(参考：不具合箇所説明図)

バックドア

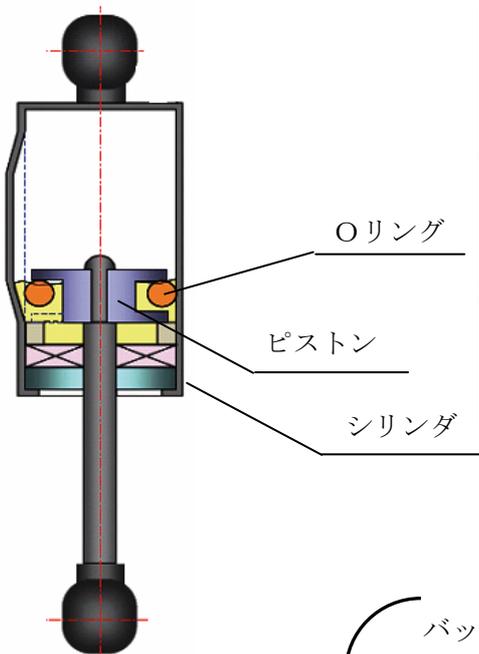
不具合発生箇所

バックドア開閉の際、急激に開閉しないよう取り付けられているバックドアバランスのシリンダ内部のピストンに装着されているOリングが膨潤してピストンとの密着が悪くなり、減衰力が低下するものがある。そのため、バックドアの開く速度が早くなる、又、早く開いた反動でバックドアが上下にゆれることがあり、そのままの状態で使用を続けると、最悪の場合、バックドアを支えているバックドアバランスのドア取付部が破損しドアが下がり、頭などに怪我をするおそれがある。
